Projet de centrale photovoltaïque au sol sur la commune de Bourganeuf (23030)

Réponse du pétitionnaire à l'avis de l'Autorité Environnementale (MRAE)

Mai 2021

Figure 1: Superposition, plan de masse et périmètres de protection d'adduction d'eau potable

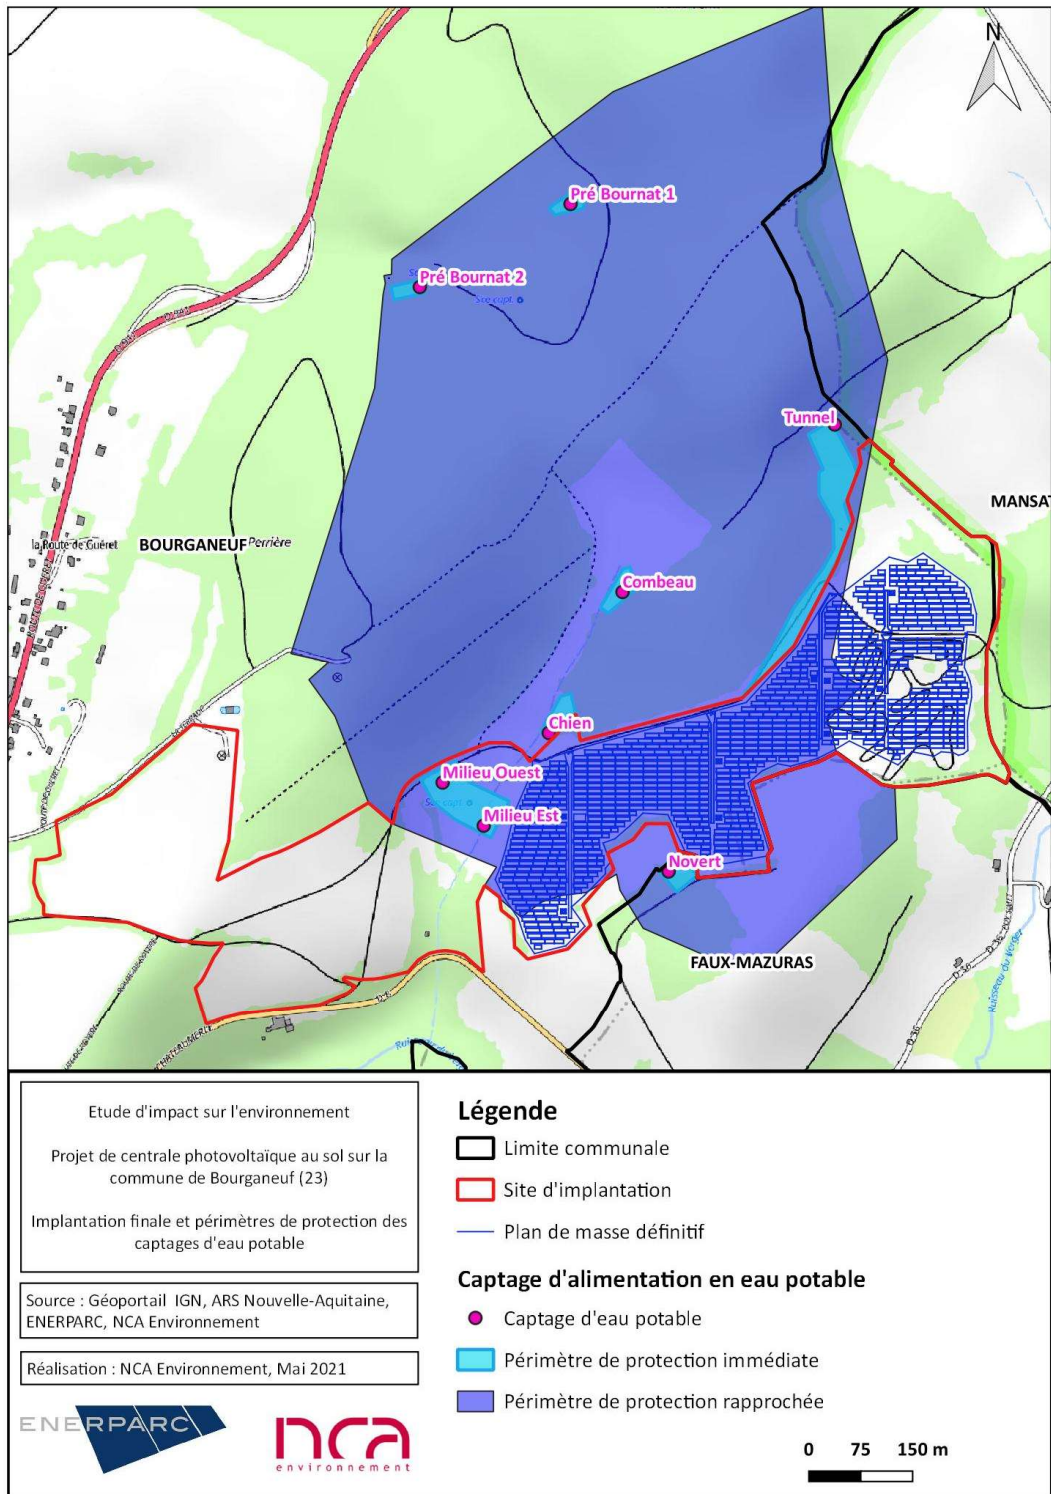
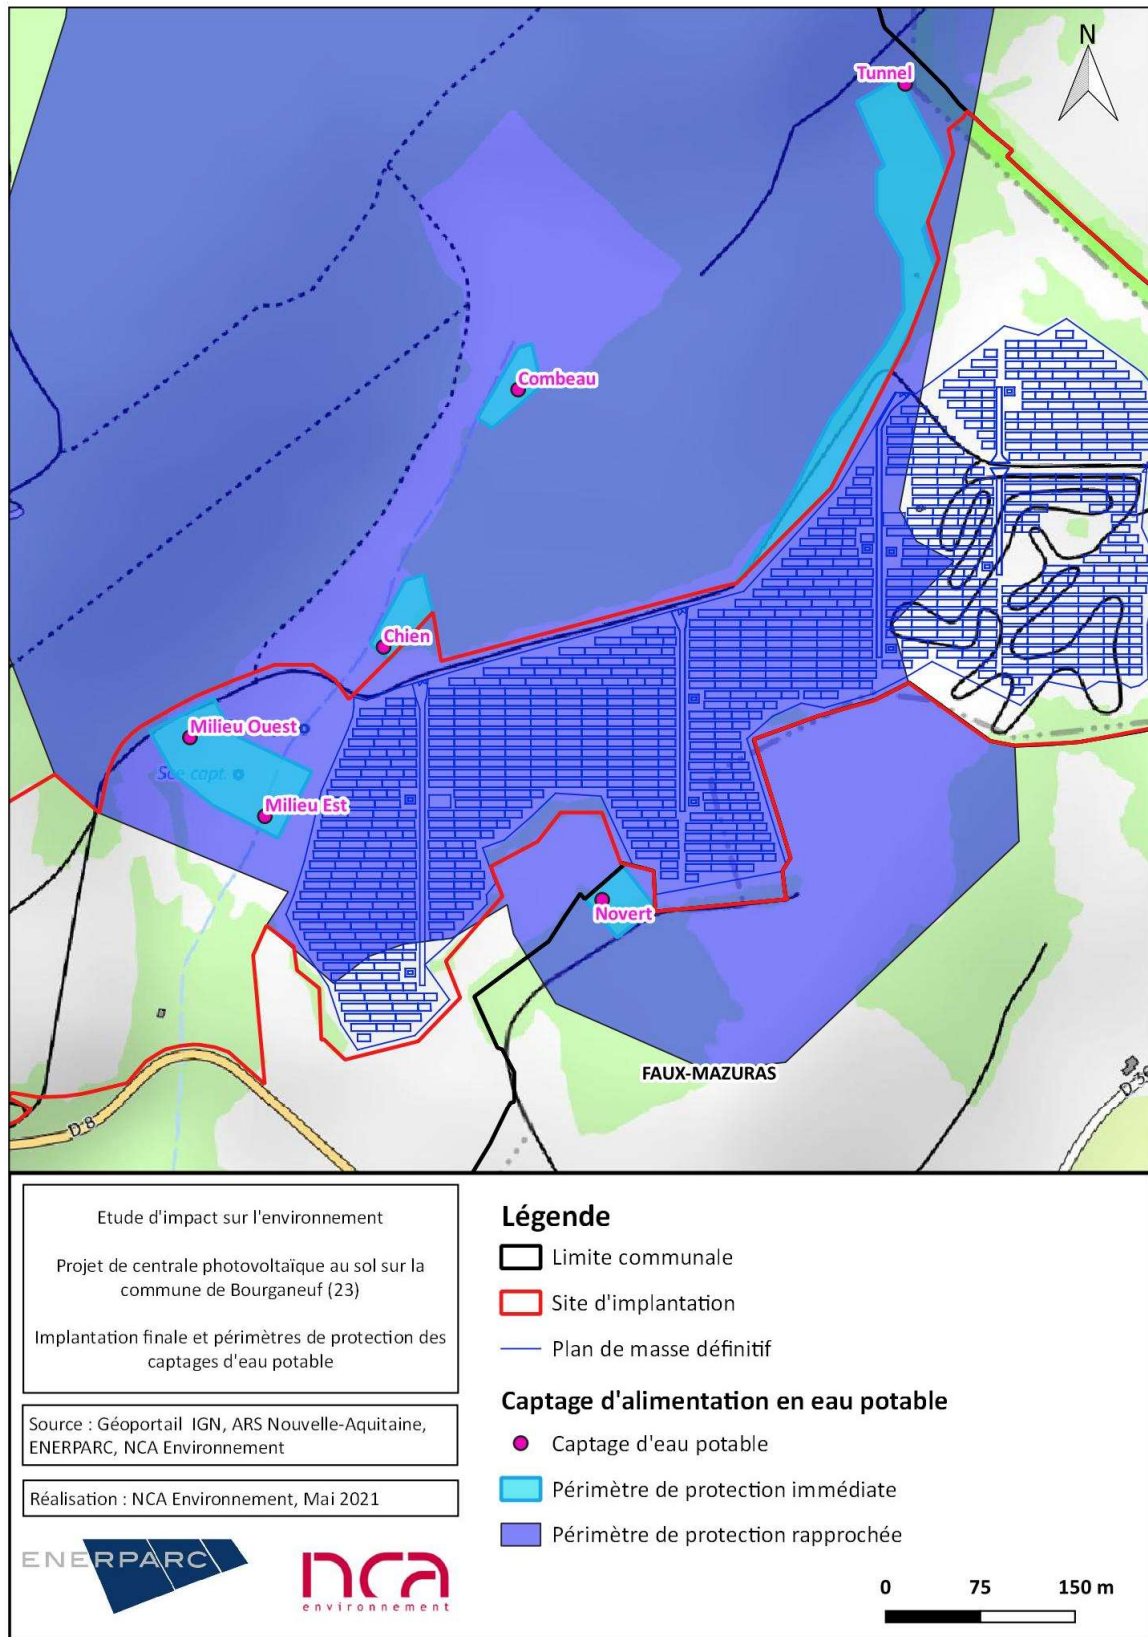
« La MRAe recommande de faire figurer dans le dossier une carte superposant le plan masse du projet et périmètres de protection d'adduction d'eau potable, et en particulier le périmètre immédiat des captages. »

Les premiers plans présentés en pages suivantes montrent bien le soin du développeur à éviter toute emprise du projet en zone de protection immédiate des captages d'eau, conformément aux exigences ressorties des premiers échanges avec l'ARS (agence régionale de santé), ces derniers étant détaillés plus loin dans le document.

Illustration de la prise en compte des recommandations du SDIS

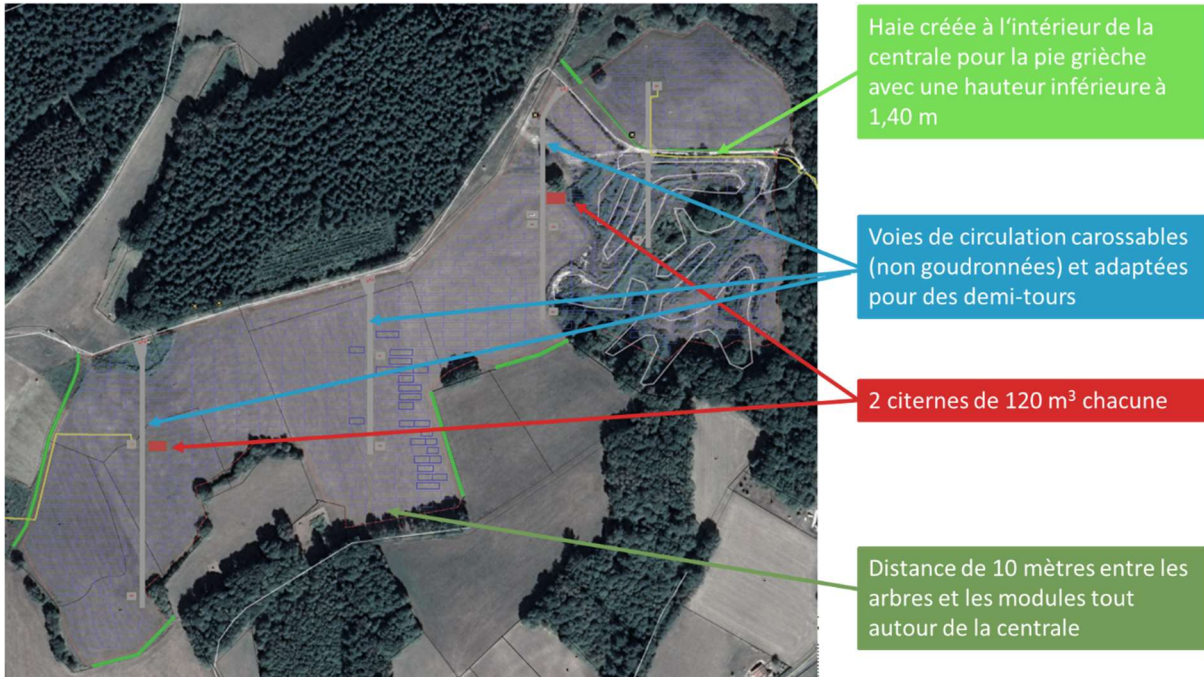
« L'étude indique page 350 que le porteur de projet contactera le SDIS et respectera ses préconisations. Il y aurait lieu de confirmer la réelle prise en compte de ces différentes mesures dans le dossier présenté au public ».

Les voiries : Elles doivent faire 3 mètres de large et être carrossables par des camions. Il sera également nécessaire de laisser une route de 3 mètres en périphérie, entre les modules et la clôture. Il faudra par ailleurs prévoir une zone de demi-tour pour les véhicules pour les voies en impasse supérieures à 60 m.

Prise en compte des boisements et prairies : Il sera nécessaire de respecter une distance minimale de 10 mètres par rapport aux surfaces boisées pour l'implantation, et entretenir ces surfaces. Les haies créées à l'intérieur de la centrale ne sont pas considérées comme des boisements si elles ne dépassent pas 1,40 m de hauteur.

Toutes ces préconisations ont été prises en compte dans la conception du projet et dans l'étude. L'application de certaines d'entre elles est visible dans le plan de masse ci-dessous.
